RAPPORT D'ENQUÊTE PUBLIQUE

Demande d'autorisations
d'exploitation de gîte géothermique et
d'ouverture de travaux miniers sur la commune
de Rueil-Malmaison présentée par la
Société Engie-Energie-Services

Commissaire-enquêteur : Maurice FLOQUET, Val d'Oise

Dossier n° E21000005/92

Coupe technique du puits producteur GRU-1

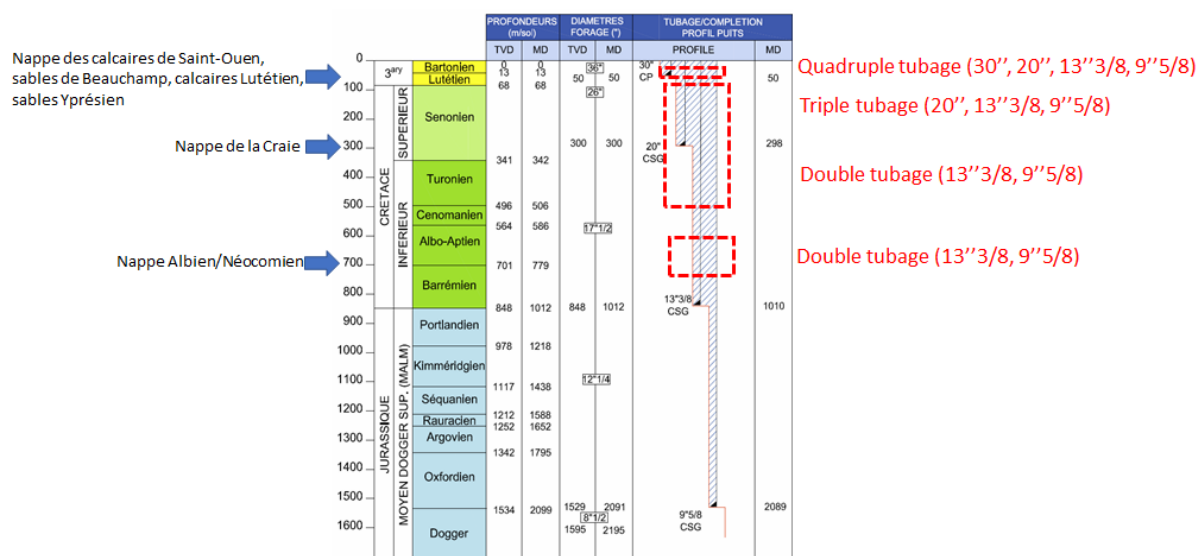
Remarque sur les tubages au droit des aquifères:

De par leur conception, les puits (producteur GRU-1 et injecteur GRU-2) sont équipés de quatre tubages successifs imbriqués (30", 20", 13"3/8 et 9"5/8) qui constituent des barrières physiques entre le puits et les formations aquifères traversées. De plus, les tubages sont isolés des couches géologiques par une cimentation de l'annulaire tubages/formation et des entrefers, dont la qualité est contrôlée systématiquement par diagraphies acoustique/densité (CBL « Cement Bound Log »-VDL « Variable Density Log ») et d'imagerie ultrasonique (IBC « Imaging Behind Casing »-USI « Ultrasonic Imaging Tool »). La conception des puits et leur architecture, avec a minima double voire triple tubage cimentés assure ainsi durablement l'absence de communication entre les formations aquifères sensibles et une barrière d'étanchéité mécanique et physique au droit de ces derniers (cf figures ci-dessous).

Zone de déploiement du futur réseau de chaleur

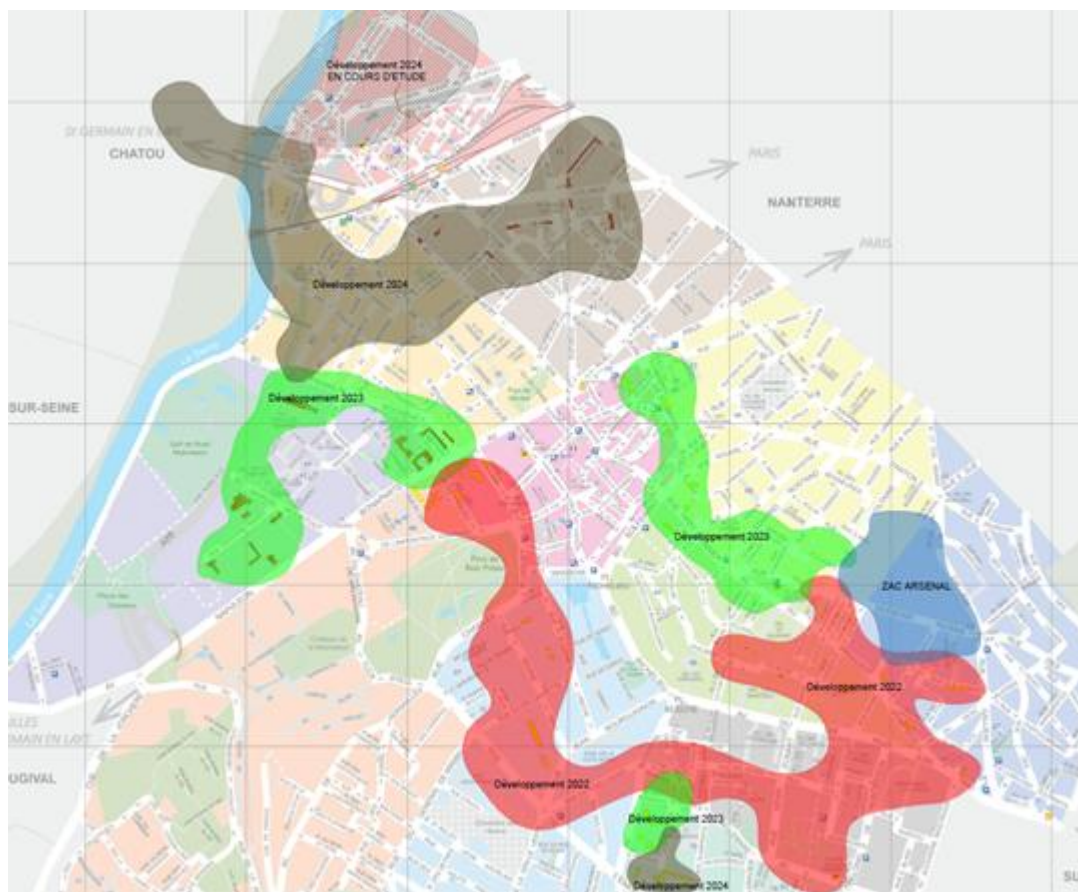
4) Sauf erreur, le schéma directeur de déploiement du réseau de chaleur ne figure pas dans le dossier. Quel sera le planning de déploiement pour les 30 prochaines années ?

Le déploiement du réseau de chaleur se déroulera en 3 années, selon le phasage géographique présenté ci-dessous :

(Rouge = 2023 / Vert = 2024 / Noir = 2025)

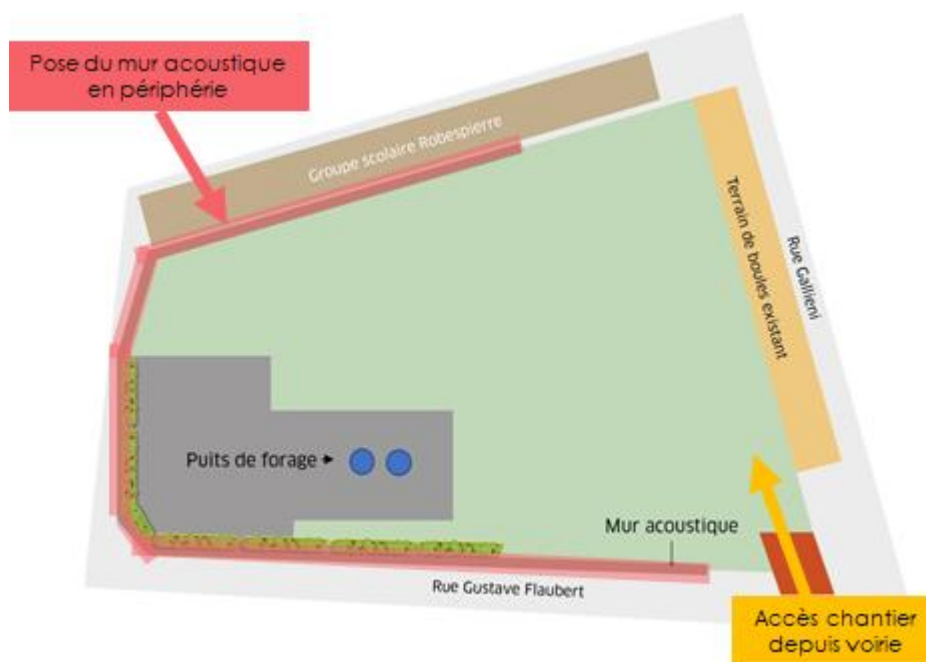
- de justifier l'implantation du forage qui prévoit la création d'une liaison de 285 mètres entre la chaufferie et la centrale ;
- de clarifier et justifier les choix sur la production de l'éclairage nocturne en évitant ou réduisant les impacts lumineux et sonores par rapport au voisinage ;
- que l'étude d'impact justifie que l'insertion du projet correspond à celle du moindre impact visuel et nous démontre les compensations apportées pour réduire cet impact ;

Dans un contexte d'urbanisation importante, les terrains de 1000 m² en phase exploitation pouvant accueillir un bâtiment d'exploitation et la zone de maintenance comportant les têtes de puits, et de surcroît de 5000 m² pour accueillir un appareil de forage pour les 3 mois de forage ne sont pas légion. La distance entre la centrale géothermique et la chaufferie (285m) est la conséquence des contraintes urbanistiques de disponibilité de terrain pouvant accueillir une telle installation.

Extension de la zone d'exploitation (zone orange) et de la zone modulable (en bleu) utilisable pour les phases de maintenance lourde sur les puits.

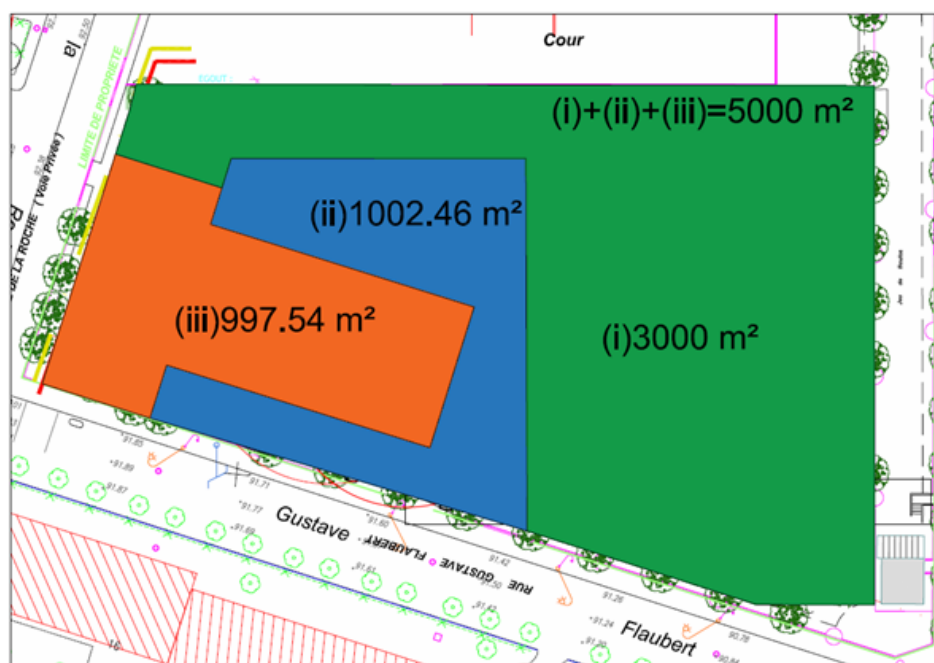
L'absence d'information détaillée concernant la nature des revêtements et l'imperméabilisation des sols dans la zone modulable et dans celle d'implantation des puits est regrettée.

- de compléter l'étude d'impact sur le volet de la nature des sols qui sera réalisé, notamment pour la zone modulable ;
- d'obtenir de l'étude d'impact plus d'informations caractérisant la nature et l'organisation de l'espace vert ;
- de présenter un plan de renaturation du site avec un volet plus détaillé de désartificialisation.

Le premier matérialisé en orange sur la figure ci-dessous correspond à la zone d'exploitation sensu-stricto. D'une surface de 1000 m² environ elle est sécurisée et rendue inaccessible au public. Il s'agit de la zone où sera installée le bâtiment d'exploitation et la zone de maintenance courante autour des deux têtes de puits. La zone de maintenance courante comprend une dalle béton de 200 m² autour des caves tête de puits, le reste de la surface étant recouvert d'un enrobé, assurant l'imperméabilité des surfaces.

Le second périmètre matérialisé en bleu sur la même figure, d'une surface de 1000 m² complémentaire, correspond à la zone modulable en dehors du périmètre de la zone d'exploitation. Cette surface restera disponible et utilisable en cas de travaux lourds au niveau des puits (tous les 10 à 15 ans) qui mobiliseront un appareil de forage dit de "workover". Cette surface est recouverte d'un enrobé, assurant également l'imperméabilité de la surface correspondante.
